Mission régionale d'autorité environnementale

**Avis délibéré en date du 19 mai 2020
de la Mission régionale d'autorité environnementale d'Île-de-France
sur le projet d'extension de l'unité d'incinération de déchets non dangereux
située à Créteil (94)**

Illustration 6: Evolution des tonnages scénario avec mesure de prévention (source étude d'impact p 229)

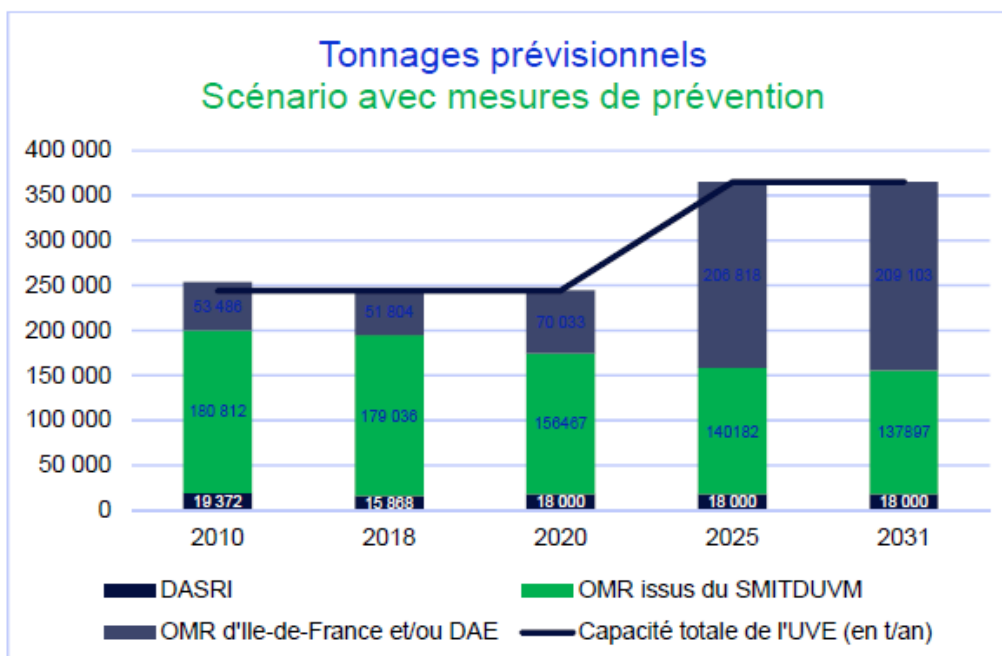
Pour la MRAe, l'adéquation du projet de Valo'Marne avec les objectifs du PRPGD doit être établie en analysant d'une part les volumes et modalités de productions de l'usine (capacités d'incinération, sa capacité d'adaptation aux DAE à plus fort PCI et son éventuelle reconversion vers la préparation de combustibles solides de récupération, cf. § 2.3), et d'autre part les objectifs du projet en matière de traitement des déchets justifiant sa flexibilité (DAE, DASRI).
